改善箇所説明図

改善の内容

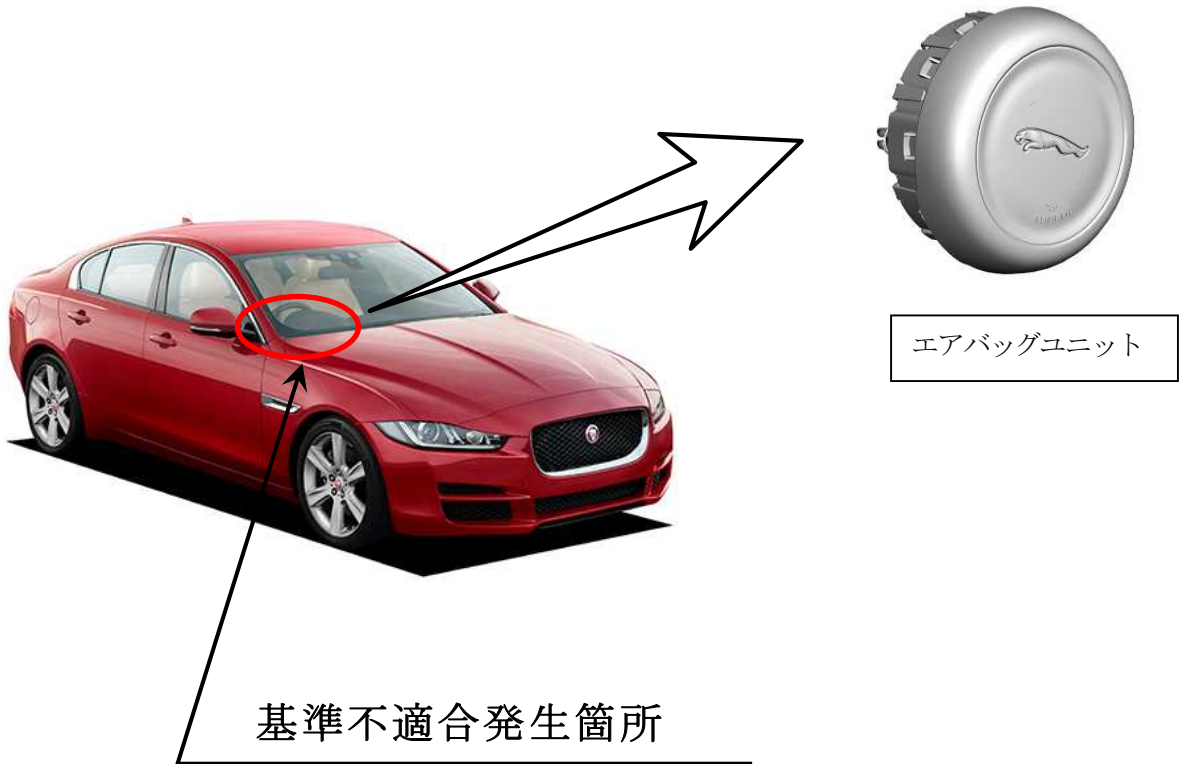
運転席用エアバッグのインフレーター（膨張装置）において、ガス発生剤の吸湿防止が不適切であった場合、高い湿度の環境下で温度変化を繰り返すと、ガス発生剤が劣化することがある。そのため、エアバッグ展開時にインフレーター容器が破損するおそれがある。

全車両、エアバッグユニットを対策品に交換する。なお、対策品の準備に時間を要することから、まずは全ての使用者に対しダイレクトメール等により連絡し、対策品の準備ができた段階で古い車両の使用者から再度連絡し、交換作業を行う。

助手席ドアチェックアームのボディ下側取付けボルトに白ペイントを塗布する。
